Oficio N° AMC-SM-JLA-2018-
Quito DM, 14 SEP 2018
Asunto / Ref.: Ampliación de Informe
ITC-18-496-C "HARMONY TOWN"

Asunto: Informe Criterio Técnico Ambiental PUAE "HARMONY TOWN"

Informe Criterio Técnico Ambiental

"HARMONY TOWN"

Imagen N°2: Vista de la Fachada (Edificación sin LMU -20), no se permitió el ingreso; **área de infracción de 240,00m²**

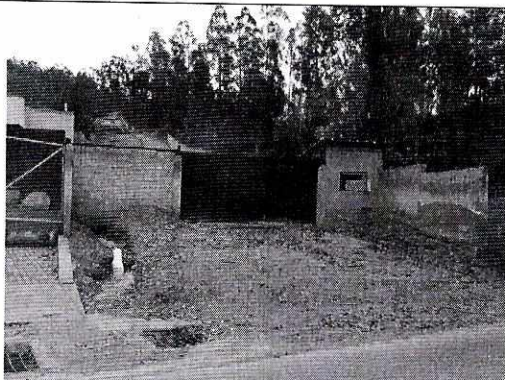
- Como ampliación a los hechos constatados en la presente Re inspección, se evidenció una edificación en Planta Baja, con estructuras en cadenas, vigas, columnas y losa de hormigón armado, en mampostería y acabados terminados, **área de infracción de 240,00m2**, del cual la respectiva licencia Licencia LMU – 20 / SIMPLIFICADO No. 2016-597128-02, le concede la cantidad de **40,00 m2**; y NO le justifica el Total área construida; el administrado deberá justificar los trabajos e identificar en Planos Arquitectónicos el área a la que pertenece la respectiva Licencia Simplificada, de igual manera el administrado deberá justificar los trabajos realizados, presentando las respectivas Licencias de Construcción y/o permisos municipales, por las áreas restantes.
